**INFORME DE HITO DE CONTROL**  
**N° 23710-2024-CG/GRJU-SCC**

**EJECUCIÓN DE LA OBRA: “MEJORAMIENTO DE LA I.E.  
MARISCAL CASTILLA, DISTRITO DE EL TAMBO –  
HUANCAYO - JUNIN” – SALDO DE OBRA 1° ETAPA  
CUI N° 2200807**

**HITO DE CONTROL N° 9 – CULMINACIÓN Y RECEPCIÓN DE  
OBRA**

**Panel fotográfico n.º 15 y 16**

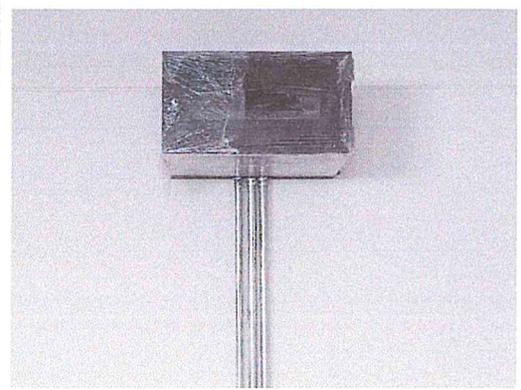
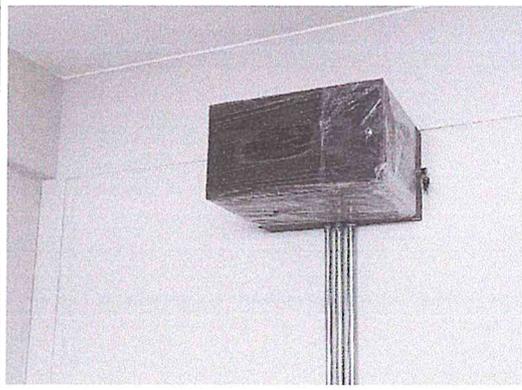
En el aula 305c se verificó la pizarra arqueada y sin conector para punto de internet habilitado

**Panel fotográfico n.º 23 y 24**

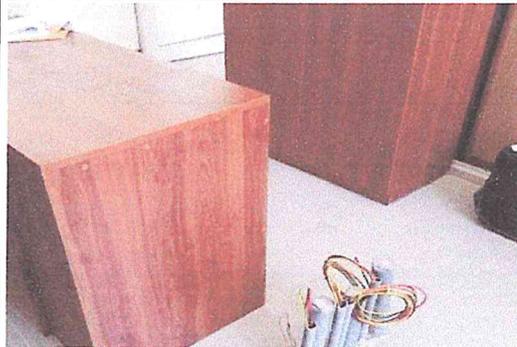
Cableado expuesto en el Data Center

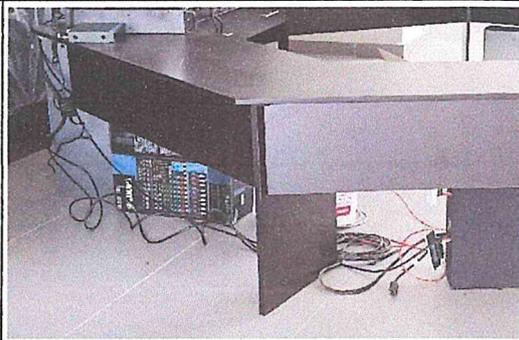
Sistema de detección de humo falta instalar en el auditorio

Sistema de detección de humo falta instalar en el auditorio, se verifica solo el cableado

**Panel fotográfico n.º 34 y 35**

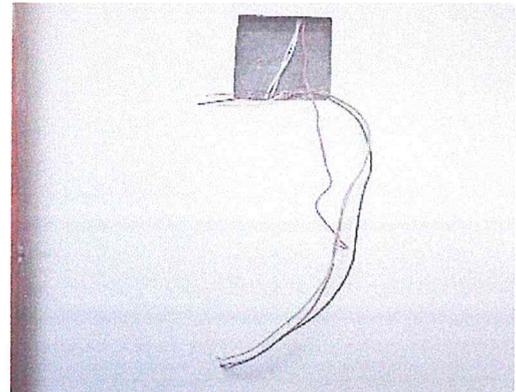
Almacén de carpintería 1er piso módulo talleres, cables eléctricos expuestos

**Panel fotográfico n.º 36**

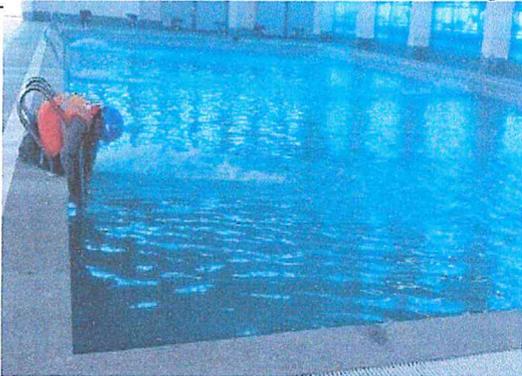
Falta instalaciones de gas para mecheros laboratorio de biología

**Panel fotográfico n.º 39 y 40**

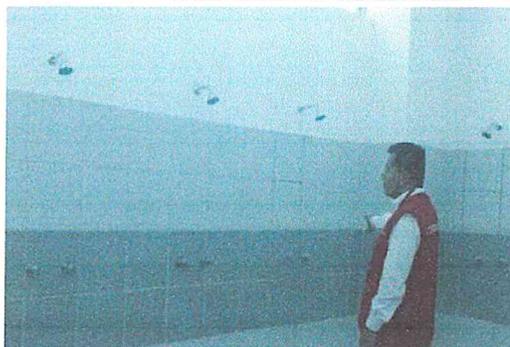
Duchas de la piscina sin separadores

**Panel fotográfico n.º 41 y 42**

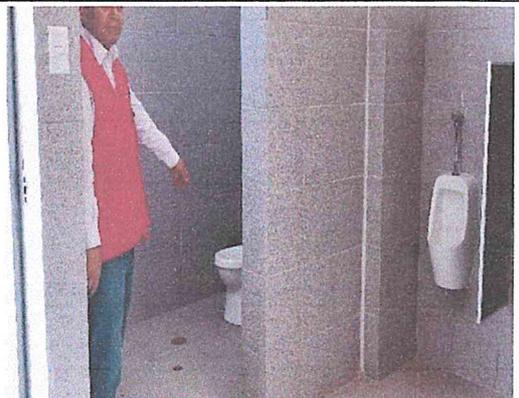
Servicios higiénicos para discapacitado al lado oeste de la gradería del estadio no cuenta con puerta

**Panel fotográfico n.º 45 y 46**

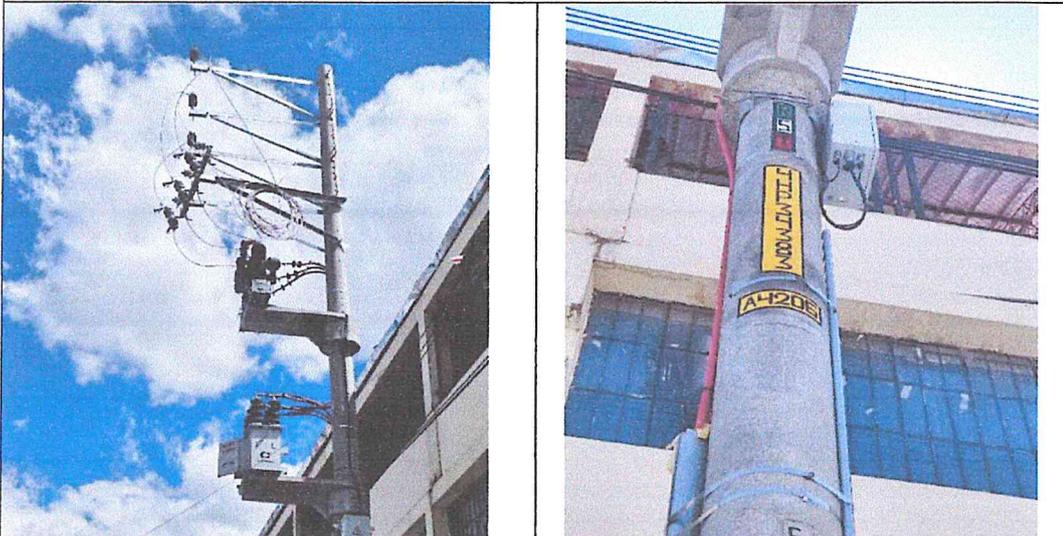
**Descripción:** Se observa que el sistema de utilización en media tensión ubicado en el Jr Sebastián Lorente, ejecutado por el contratista aún no se encuentra conectado a la red eléctrica, asimismo, se verificó la codificación del poste.

**Panel fotográfico n.º 59 y 60**

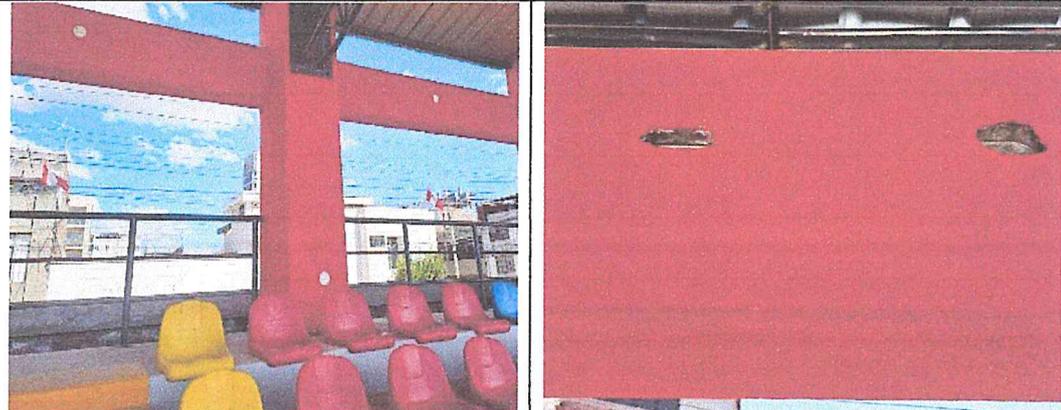
**Descripción:** Se constató la colocación de tapas ciegas en los lugares donde se debería instalar tomacorrientes, luminarias, e interruptores. Asimismo, se visualizó que no existe el cableado eléctrico en dichos puntos.

**Panel fotográfico n.º 65 y 66**

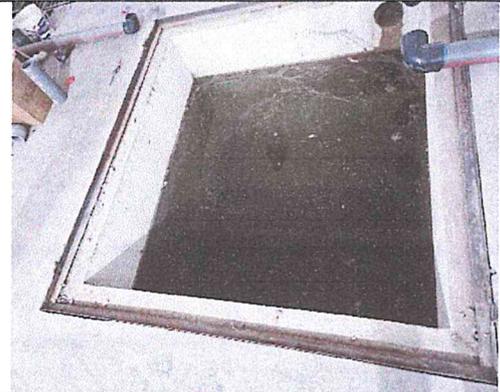
**Descripción:** Se observa la falta de conexión eléctrica de las bombas sumidero al tablero alternador trifásico.
